# 島根原子力発電所 2号炉 津波による損傷の防止

コメントNo.9「津波荷重の設定」  
コメントNo.13「漂流物衝突荷重の設定方針」

(コメント回答)

令和元年 6月  
中国電力株式会社

【基準津波による最高水位分布（基準津波 1：防波堤有り）】 【基準津波による最高水位分布（基準津波 1：防波堤無し）】

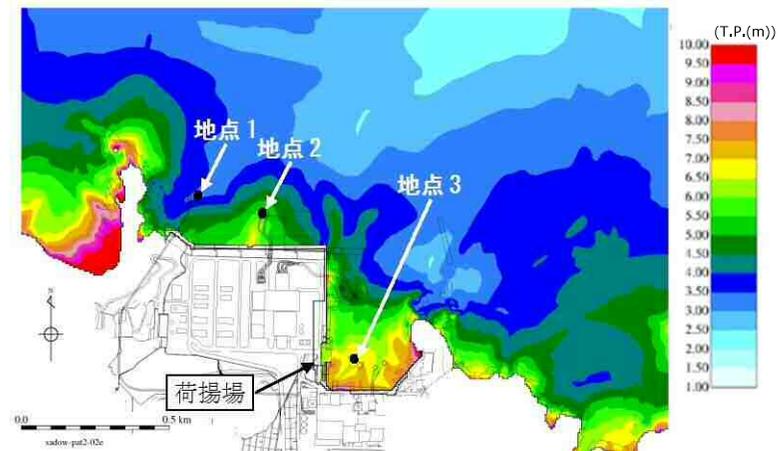
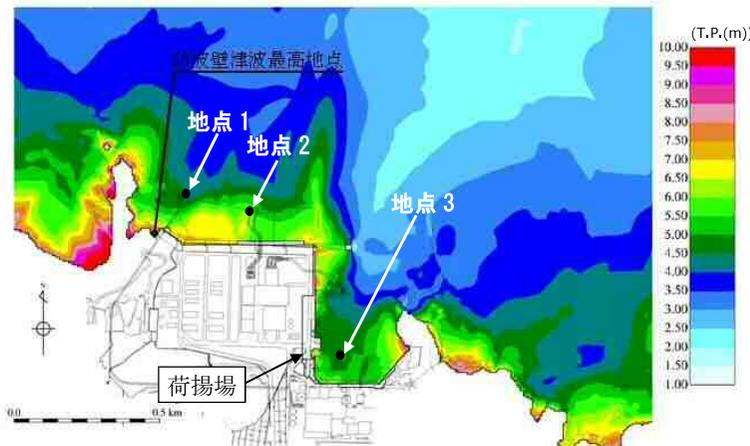
1. ソリトン分裂波及び砕波発生の可能性について、島根サイトにおける基準津波の特性（短周期）、沿岸の陸海域の地形及び先行実績を踏まえ明示的に示すとともに、それらによる防波壁及び防波扉に対する波圧荷重評価への影響について水理試験等の科学的根拠に基づいて説明すること。
2. また、これらに加え、水際線近傍の陸上部に設置された防波壁及び防波扉に対して、海上構造物を対象とした谷本式を適用することの妥当性を説明すること。説明に当たっては、防波壁設置位置におけるフルード数等の指標を考慮のうえ、国交省暫定指針等の既往評価式との比較を示すこと。

- ①及び②の検討により、ソリトン分裂波は発生していないと判断した。
- また、平面二次元津波シミュレーションの結果より、津波高さの最大値はT.P.+11.6mであり、朔望平均満潮位（T.P.+0.46m）及び潮位のばらつき（0.16m）を考慮しても、防波壁の天端高さはT.P.+15.0mであるため津波は越流しないことから、波圧算定式として谷本式を選定した。
